民間規格等作成団体の審議に係る説明

件 名	[WES 9801:2025 特定認定高度保安実施者による保安検査基準 (コンビナート等保安規則関係)]
① 案件の要望者	日本溶接協会 圧力設備サステナブル保安部会 (部会長：石崎 陽一、出光興産株式会社)
② 民間規格等作成団体の承認日	日本溶接協会理事会 2025 年 6 月 11 日承認済 別添 1_第 39 期第 7 回理事会議事録案 民間規格としての規格発行 ; 2025 年 7 月 1 日
③ 民間規格等作成団体における議決の状況	1) 日本溶接協会 圧力設備サステナブル保安部会 規格原案作成委員会審議 2024 年 11 月 26 日、委員数 11 名賛成(総人数 12 名、1 名欠席) 欠席者からの事前コメントはなし 別添 5_第 2 回_規格原案作成委員会 議事録 2) 日本溶接協会規格委員会審議 ・ 2025 年 6 月 4 日 別添 2_第 39-5 回_溶接規格専門委員会_議事録案
④ 民間規格等作成団体で提出された主な意見及びその意見への対応概要	・ 主な意見及びその意見への対応については別添 4 の項目 3 参照 別添 3_WES9801 特定認定高度保安実施者による保安検査基準 改定内容について ・ 委員会での議論は議事録参照 別添 4_第 1 回規格原案作成委員会 議事録 別添 5_第 2 回規格原案作成委員会 議事録
⑤ 関係技術基準等への適合性に関する説明	関係技術基準などへの適合について別添参照 別添 3_特定認定高度保安実施者による保安検査基準 改定内容について 別添 6-1_技術上の基準に対する保安検査方法の設定 別添 6-2_WES9801 と KHKS の比較 別添 7_規格体系
⑥ 制定・改定等に係る意見公募の結果及びその意見への対応概要	・ 日本溶接協会の規定に従い、日本溶接協会のホームページでパブリックコメントを実施済 期間：2025 年 3 月 25 日(火)～2025 年 4 月 23 日(水) [30 日間] ホームページ：日本溶接協会—規格委員会—パブリックコメント ・ 日本溶接協会内の部会および委員会の審議済 別添 8_パブリックコメント意見募集要領 別添 9_パブリックコメント意見募集結果

WES 9801_特定認定高度保安実施者（A認定）による保安検査基準の位置づけ

4. 今後の予定の確認

212.3 隅肉溶接部の許容荷重

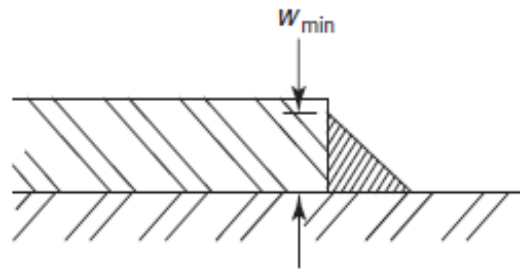
(a) 最小溶接脚長 $w_{\min}$ をもとに、許容荷重 F_A を算出 (※ $F_A > \text{負荷荷重}$ とすること)

ただし、溶接脚長は、溶接部の母材厚み、当て板厚みのうち薄い方、または40mmを超えないものとする。

(b) 代替として、開先溶接により有効のど厚を増やしてもよい
